2006年12月22日

社会資本整備審議会河川分科会
河川整備基本方針検討小委員会 委員長 近藤 徹 様
委員 各位

子守唄の里・五木を育む清流川辺川を守る県民の会 代表 中島 康
(川辺川ダム反対 52 住民団体代表連絡先)

「球磨川水系河川整備基本方針の策定」に関する意見書（その9）

写真1 市房ダム下流の球磨川の河床（軟岩の露出）

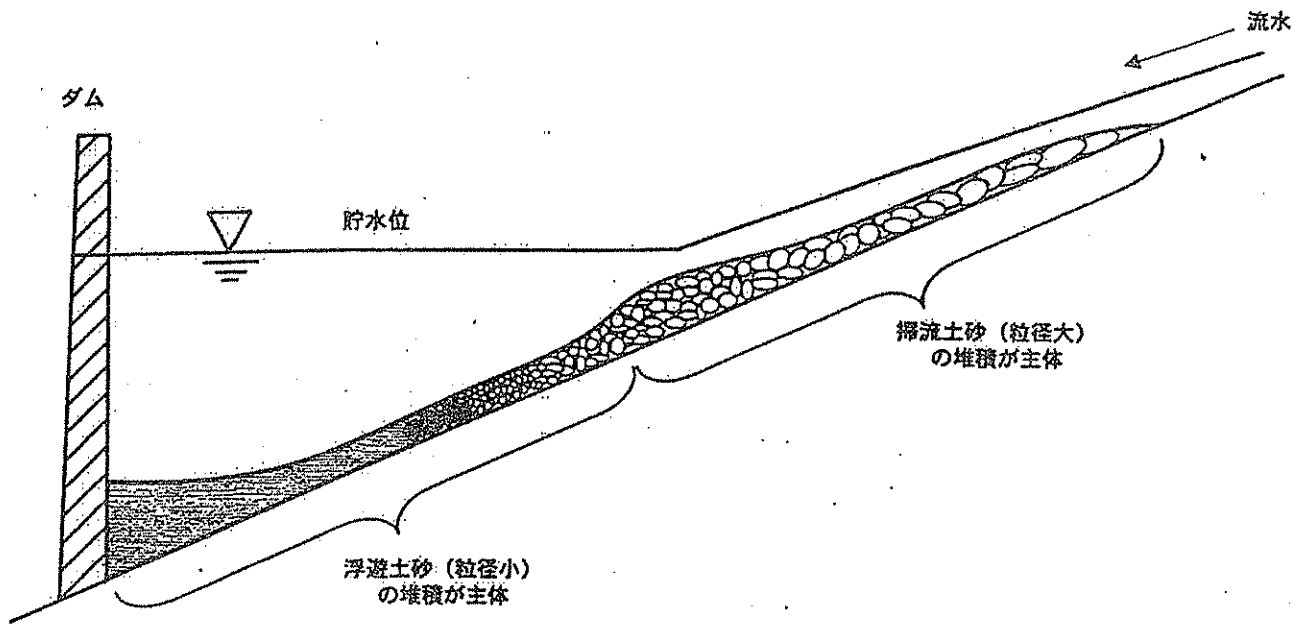
写真1は市房ダム下流の球磨川の河床を撮影したものである。市房ダムによって土砂の供給が遮られたため、ダム下流の河床は侵食が進んで、軟岩が露出している。ダムによる軟岩露出は、河床掘削による軟岩露出とは異なり、土砂の供給そのものを大幅にカ

ットしてしまうから、何年経っても軟岩の上に砂礫が堆積していくことはほとんど期待できない。実際に写真1のように市房ダムができてから、47年も経過しているが、軟岩が露出したままの状態が続いている。球磨川の河床に対して市房ダムよりはるかに深刻な影響を与えるのが川辺川ダムである。

図1 貯水池内の土砂堆積 (模式図)

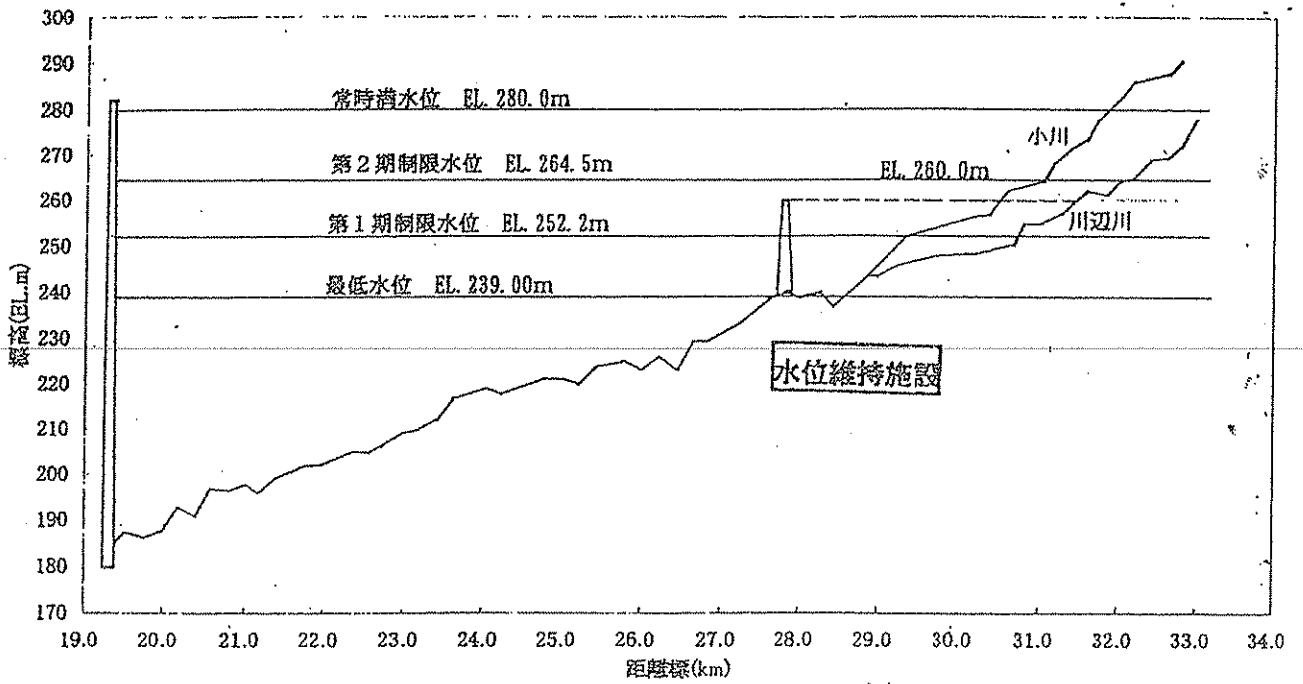
川辺川ダムは濁水濁水問題は、昨年秋から川辺川で生じた長期の濁水現象と共通している問題である。昨年9月に襲来した台風14号の後、川辺川では深刻な濁水が1ヶ月以上続き、その後も濁り水が長期間続いた。原因は、豪雨により崩壊した山腹の土砂が流出し、それが川辺川上流の樅木ダム、朴木ダムなどの巨大砂防ダムに堆積し、そのうちの浮遊土砂が長期間流出し続けたことによるものであった。同様に、川辺川ダムにおいても濁水時に水位が低下すると、貯水池の堆積土砂のうち、粒径が小さい浮遊土砂が露出するようになってその浮遊土砂が洗掘されて流出し、濁水発生の要因になる。(図1参照)

図2 清流バイパスの取水施設 (水位維持施設)

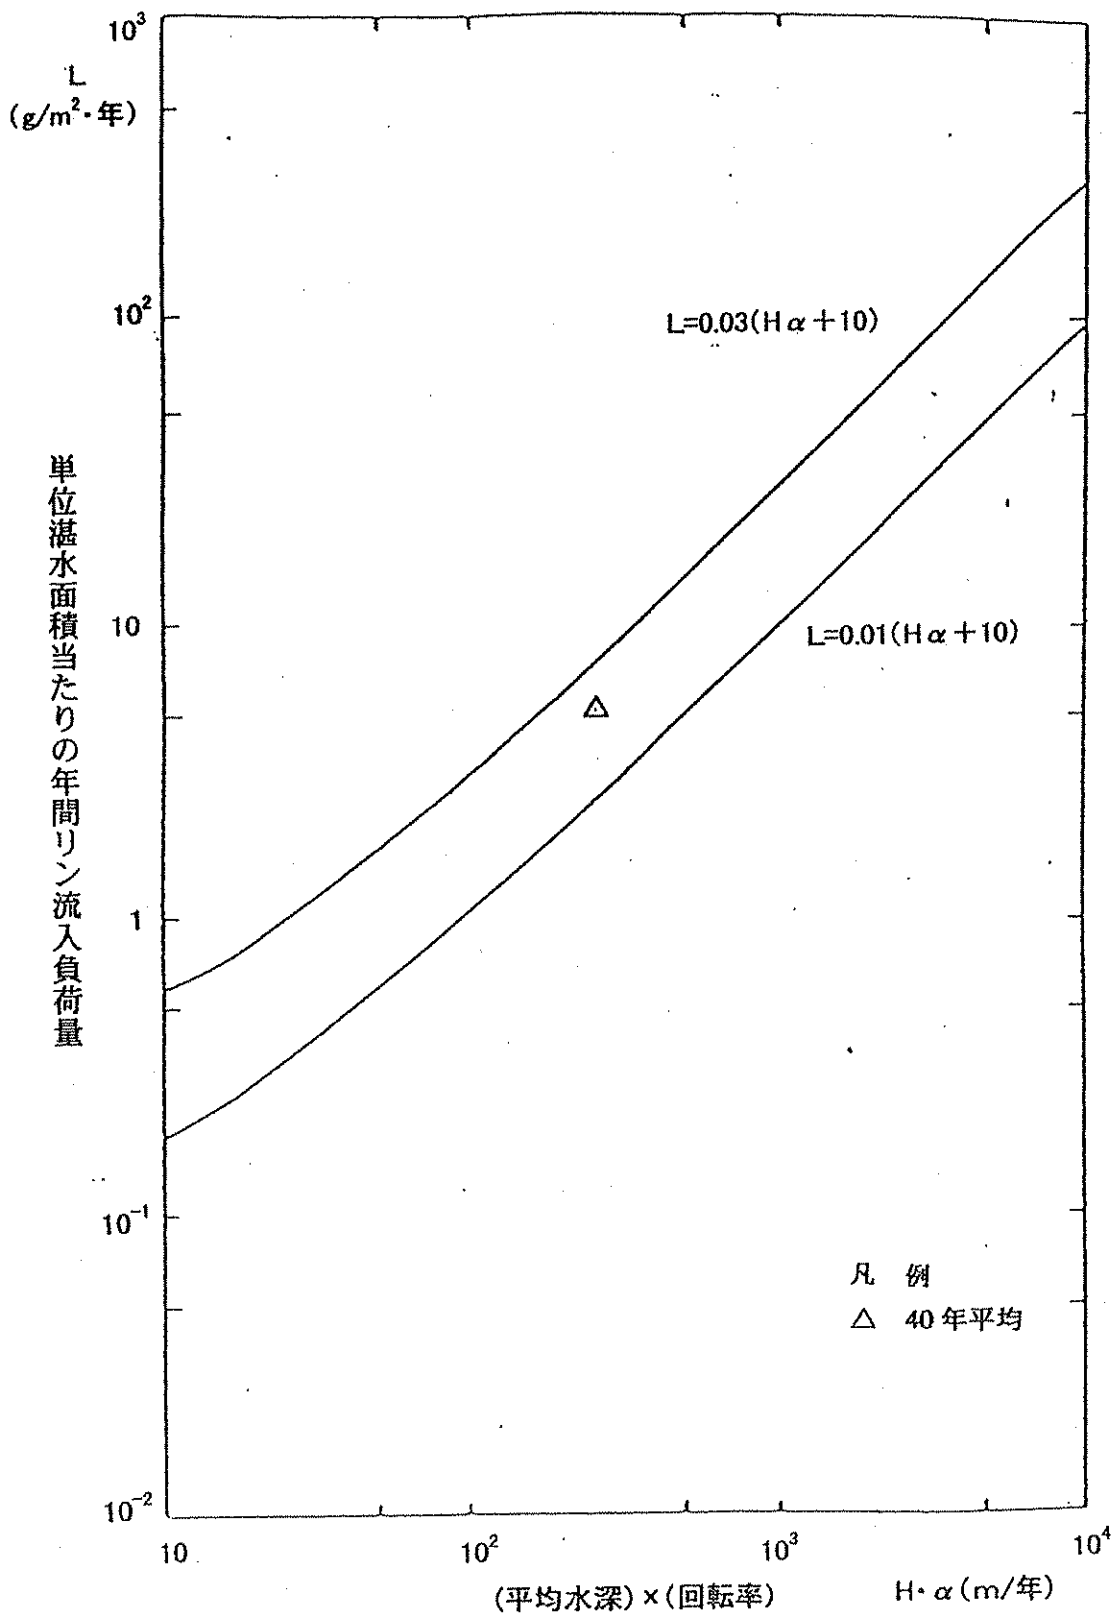
この濁水濁水の解決策として考えられているのが清水バイパス、すなわち、貯水池に流入する水をダムの放流施設に直接送ろうというものである。これは、(1)の選択取水設備では、適温且つ低濁度の水を得られない場合に使うものとされている。清水バイパスは、図2に示す水位維持施設から取水するように設置されることになっている。水位維持施設は満水位以下のダム湖の中に設置されるもので、高さ21mのミニダムである。

しかし、水位維持施設の堆砂問題をどう処理するのかについては、国交省の報告書には何も記されていない。上流から流れ込んでくる土砂が、この水位維持施設に堆積することは避けられないであろう。何しろ、川辺川ダム全体で年間27万m³の土砂流入が予定されているのであるから、その一部が堆積するだけでもこの水位維持施設、ミニダムは短い年数で、土砂で埋まってしまう。そうなれば、ミニダムの堆積土砂のうちの浮遊土が流出して、濁り水が清水バイパスに供給されることになってしまう。

このように、水位維持施設の堆砂問題を考えると、清水バイパスが濁水問題解消の決め手になるとは到底思われない。単なる机上のプランにすぎない。

図3 川辺川ダムの Vollenweider モデルによる予測結果

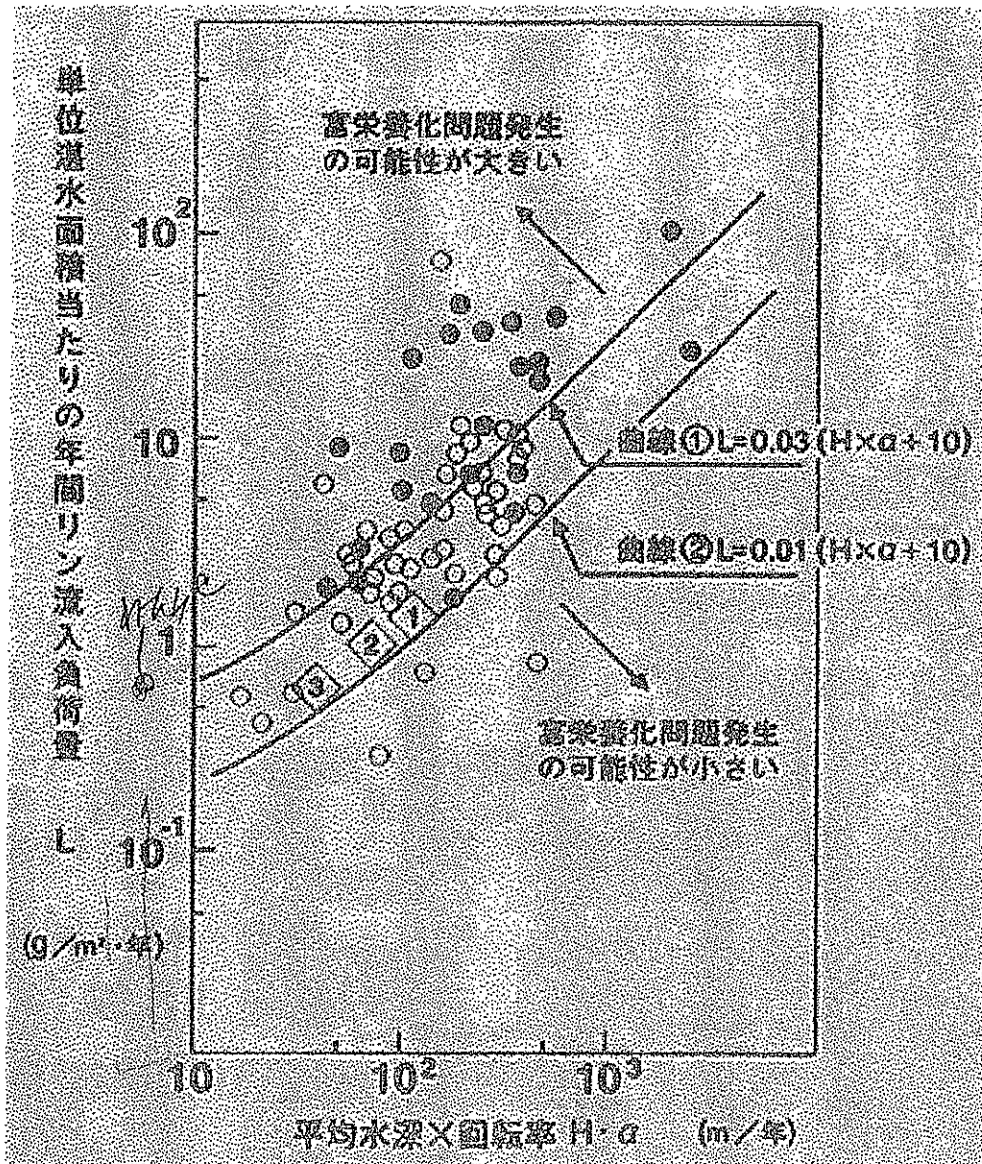
国交省は、ポーレンバイダーモデルによる川辺川ダムの予測結果として図3を示し、川辺川ダムは上の曲線 $L=0.03(H\alpha+10)$ と、下の曲線 $L=0.01(H\alpha+10)$ のほぼ中央にあることから、富栄養化の可能性は低いとしている。これは、他のダムでも国交省が富栄養化問題について使っているワンパターンの方法である。

川辺川ダムが上と下の曲線の間にあるということは、ダム貯水池のリン濃度が 0.03mg/L と 0.01mg/L の間になることを意味する。だから、富栄養化の可能性が低いと国交省は主張しているのであるが、それは国が定めた富栄養化の環境基準を逸脱した主張である。

川辺川ダムは予測リン濃度は 0.01mg/L を超えているのであるから、国の環境基準に当てはめると、ダムの直下流に水道浄水場があれば、通常の浄水操作で対応できないほど、植物プランクトンの増殖が進行して水質が悪化することを意味する。 0.03mg/L 以下であれば、富栄養化の可能性は低いとする国交省の判断基準は完全に誤っている。

図4 ポーレンバイダーモデルによる山鳥坂ダム貯水池の富栄養化の予測

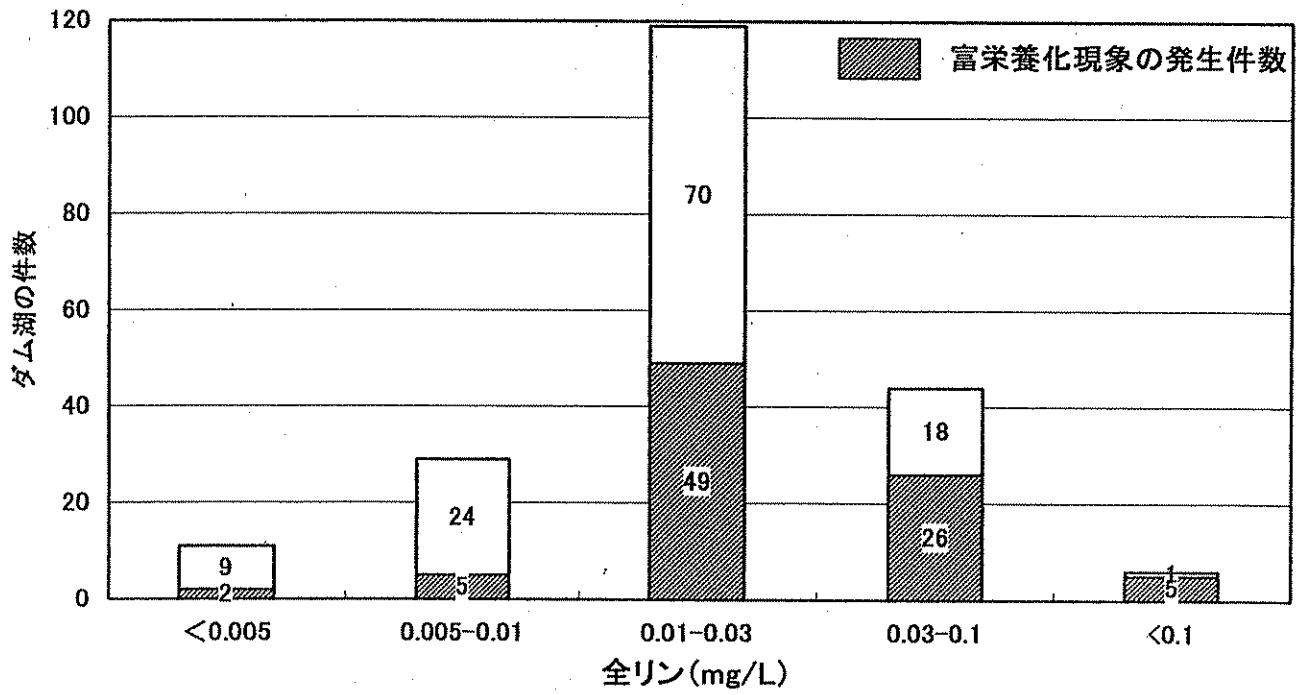
図4は、国交省がボーレンバイダーモデルで山鳥坂ダム（愛媛県）の富栄養化を予測したもので、その中に、全国のダム湖の事例もいくつか示されている。図中の●は、植物プランクトンの異常増殖が報告されているダム湖であり、二つの曲線の間にあっても●のダム湖が5つもみられる。ただし、●以外は問題がないということではなく、●は特に異常増殖が問題になっているダムであると理解される（図5も同様）。

図1-2 平成17年7/5~7/7の豪雨時の人工林と自然林における地表流発生時の土壌(浅、中、深層)水分の飽和度の推移(土壌水は飽和していない)

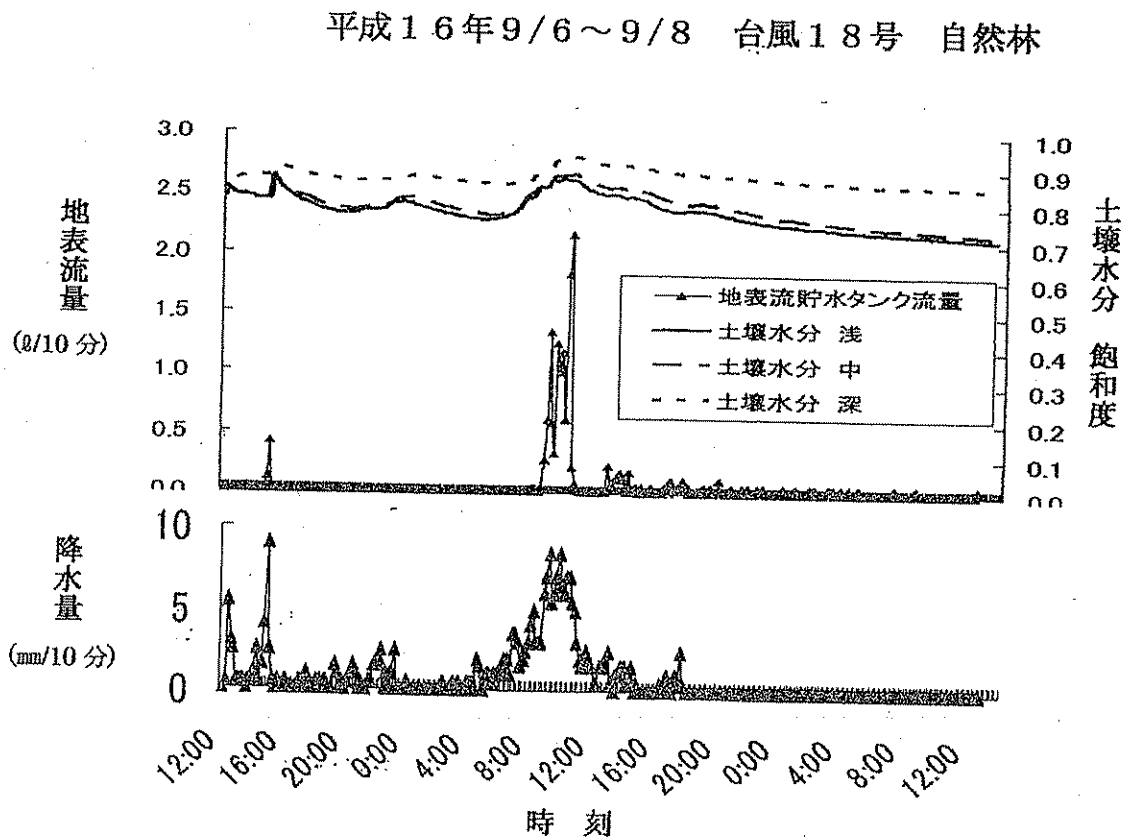
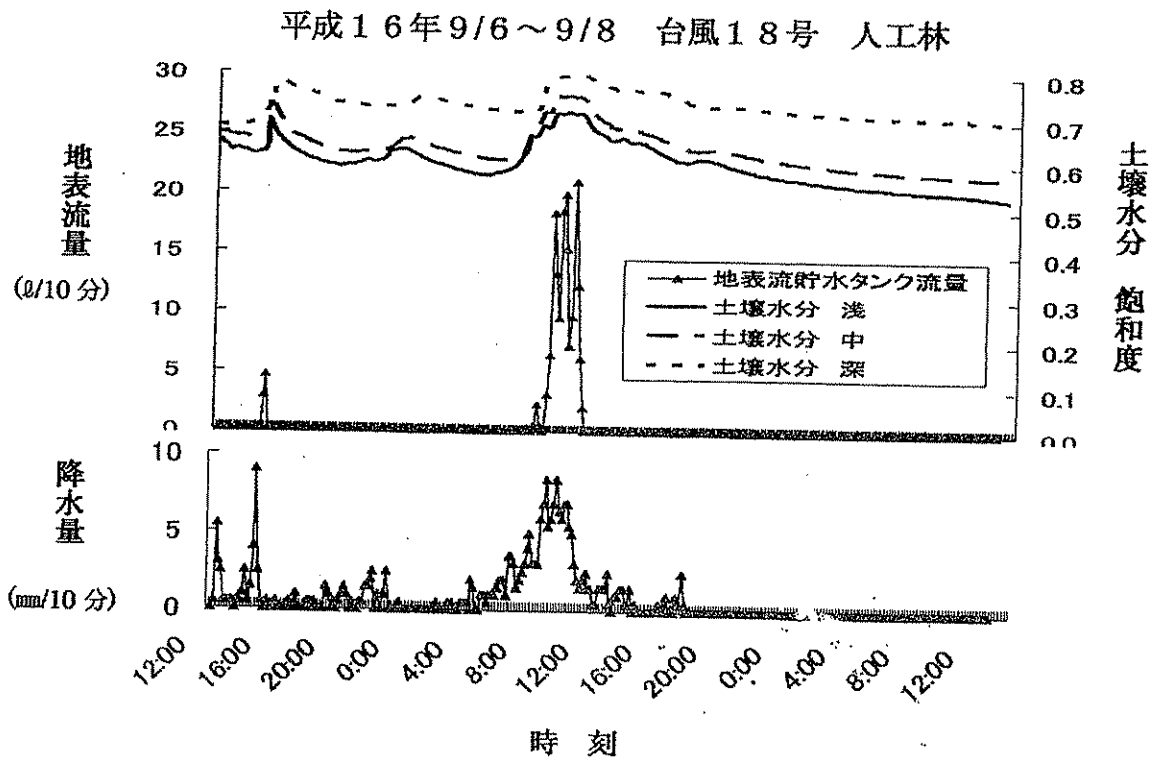
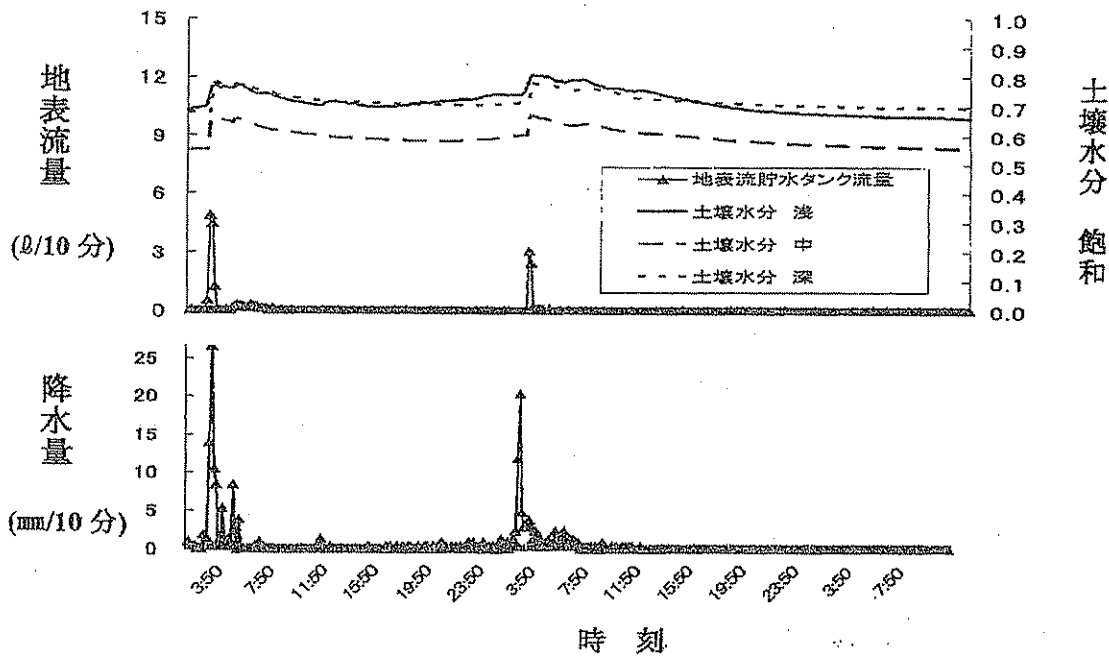
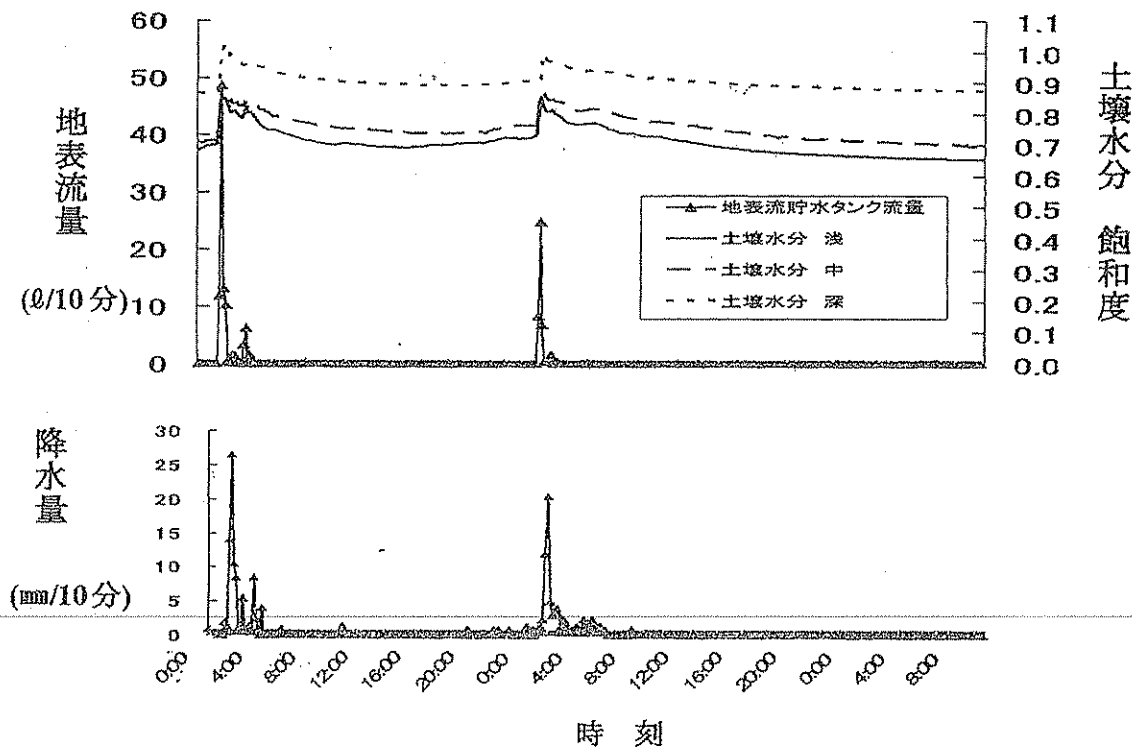
端海野の人工林、自然林とも地表流が発生（雨水樋による捕捉、またはカメラによる観察）しましたが、その時の土壌は上（浅）層はもちろん、深層においてすら雨水によって飽和していません（飽和度が1に達していない）。すなわち、飽和型地表流ではなく、ホートン型地表流でした（図1）。

→ 国土交通省の主張は否定され、ダム反対側の主張が立証されました。

図 2. 人工林と自然林における 1 時間の降水量と地表流量の関係

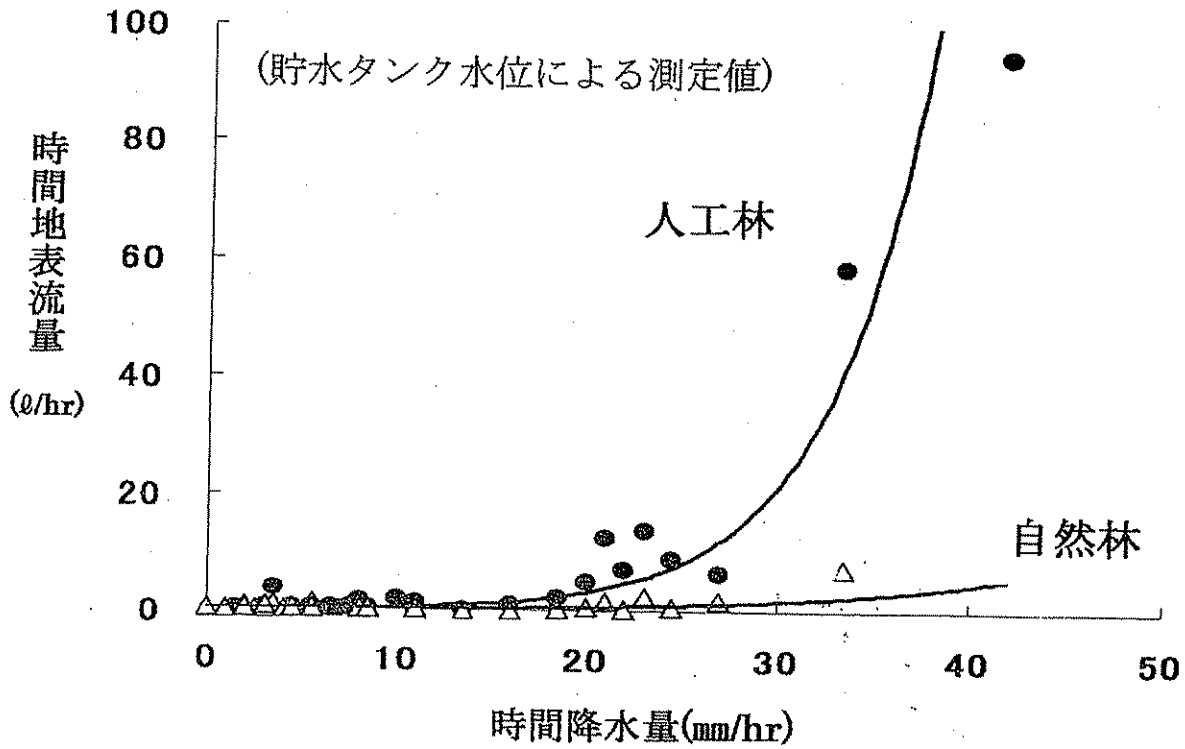
平成16年の3回にわたる測定結果では、時間降雨量、または10分間降雨量との関係では、人工林は自然林よりも地表流量が多いことが示されました（図2、3）。

図4 人工林(端海野)における H16 年度と H17 年度の時間降水量と時間地表流量との関係

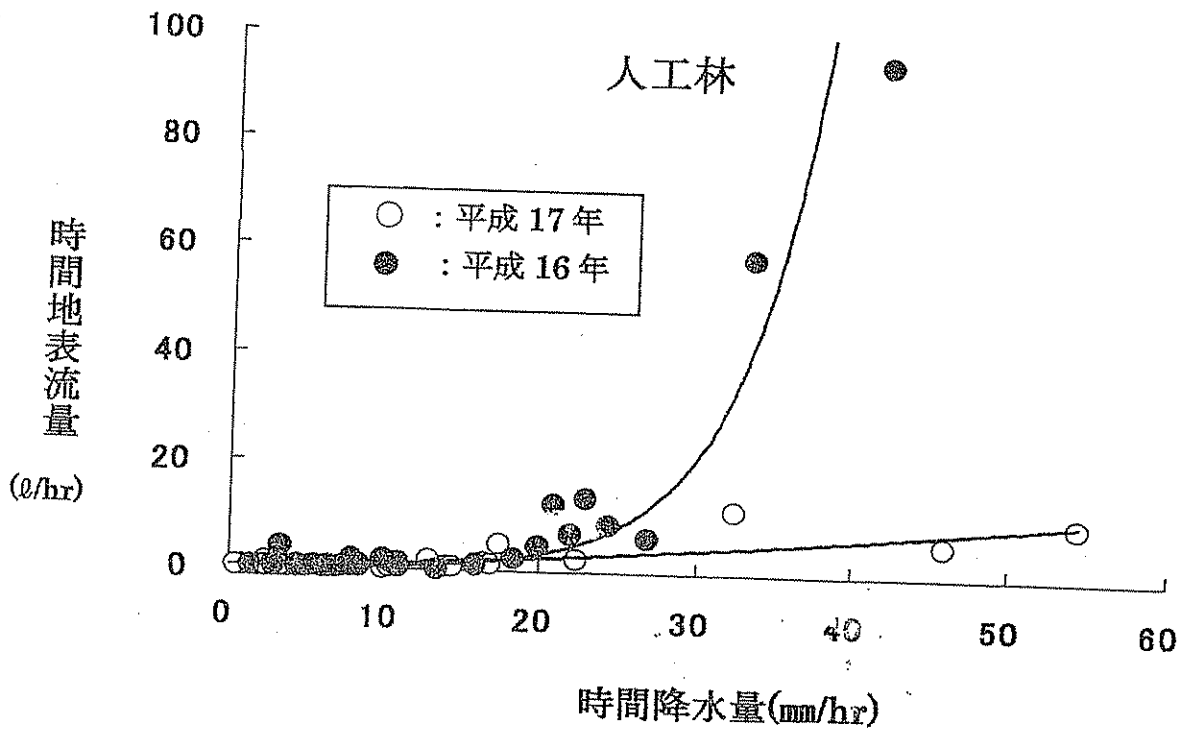
実際に、人工林では平成17年7月5～7日の降雨の際、このフィルターが土砂などで完全に目詰りし、その後、地表流量測定器は完全に作動しなくなりました（地表流が全く転倒升に導入されなくなったためです）。また、完全に地表流の導入が阻止されなくても、フィルターの目詰りで、導入量が制限された場合、大部分のあふれた地表流は、貯水タンクに導入されること無しに、野外に排出されることとなります。それ故に、特に平成17年の人工林の地表流測定値には、このあふれた地表流が含まれておらず、またその量も皆目わからないため、得られた値は全く信憑性がないと言えます。

その結果、図4に示すように、平成16年と17年では人工林の地表流量には大きな変化が生じてしまいました。
